Ministero della Transizione Ecologica

**OGGETTO: [ID: 8731] Valutazione preliminare ai sensi dell'art.6, comma 9 bis del D.Lgs. 152/2006. Progetto L186: "Interventi di manutenzione straordinaria con sostituzione e/o risanamento strutturale di diversi tratti degli acquedotti "Coghinas I" e "Coghinas II", nei Comuni di S. Maria Coghinas, Valledoria, Castelsardo, Sorso, Sassari e Porto Torres.
Nota tecnica.**

Fig. 2 – Stralcio carta Vincoli Ambientali tav 9/9 (Fonte: Allegati Lista di Controllo)

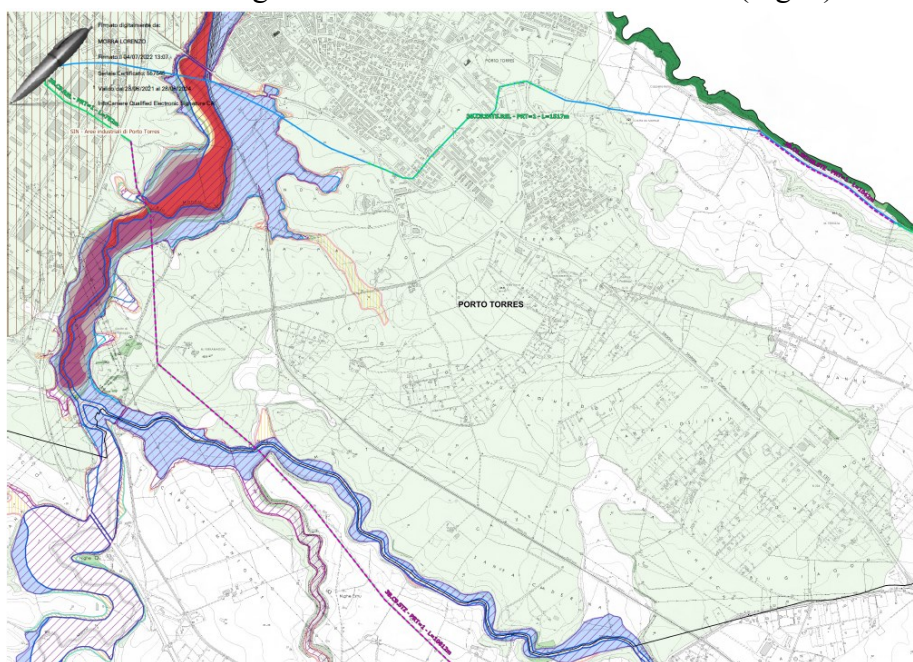
- al punto 4 “Riserve e parchi naturali, zone classificate o protette ai sensi della normativa nazionale (L. 394/1991), zone classificate o protette dalla normativa comunitaria (siti della Rete Natura 2000, direttive 2009/147/CE e 92/43/CEE)”, il proponente riferisce che gli interventi in esame non interferiscono con siti appartenenti all'Elenco Ufficiale delle Aree Protette. Nella *Lista di controllo*, in ogni caso, si evidenzia la prossimità dell'Area EUAP 1174 Santuario per i mammiferi marini, a nord, e la ZSC ITB010003 – “Stagno e ginepreto di Platamona” che si colloca a una distanza minima di 11 m dagli interventi di *relining* e sostituzione ad Abbaurrente e Platamona.

- al punto 11 “Aree a rischio individuate nei Piani per l’Assetto Idrogeologico e nei Piani di Gestione del Rischio di Alluvioni”, il proponente evidenzia che alcuni interventi in esame interferiscono con aree a rischio individuate nei Piani per l’Assetto Idrogeologico (P.A.I.) e nei Piani di Gestione del Rischio Alluvione (P.G.R.A.). Nello specifico l’intervento di Sostituzione a Porto Torres 3B.C9 interessa aree a rischio idraulico da molto elevato a moderato (Fig. 2). L’intervento di *relining* a Santa Maria Coghinas 3B.C8.INT1A interessa per un breve tratto di lunghezza aree a rischio idraulico medio (Fig. 3).

Fig. 3 – Stralcio carta Vincoli Ambientali tav. 1/9 (Fonte: Allegati Lista di Controllo)

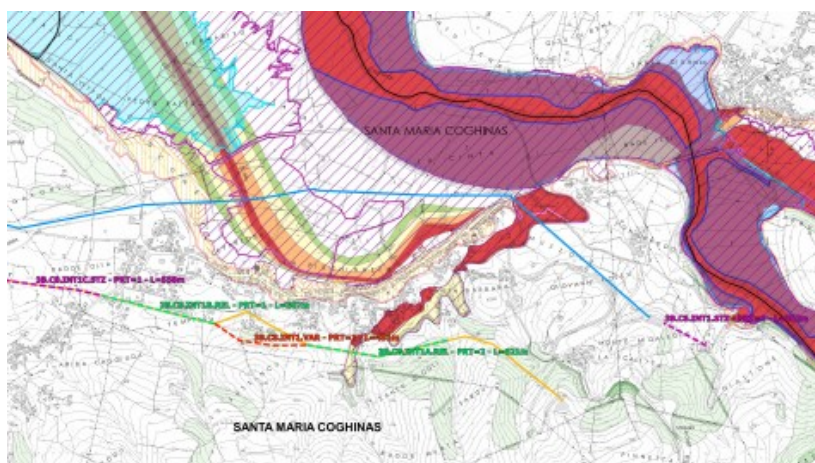
Secondo la carta scenari di pericolosità da alluvione del P.G.R.A. 2021 le opere ricadono in aree a pericolosità molto elevata a Porto Torres (intervento di sostituzione Porto Torres 3B.C9); l'intervento *Relining* 3B.C8.INT7 a Sorso attraversa aree identificate a pericolosità da molto elevata a moderata.

Sia l'intervento di sostituzione Porto Torres 3B.C9 che gli interventi di *Relining* 3B.C6.INT2 e 3B.C8.INT4 a Lu Bagnu, interferiscono rispettivamente con le fasce fluviali del Rio Mannu e del rio Lu Bagnu.
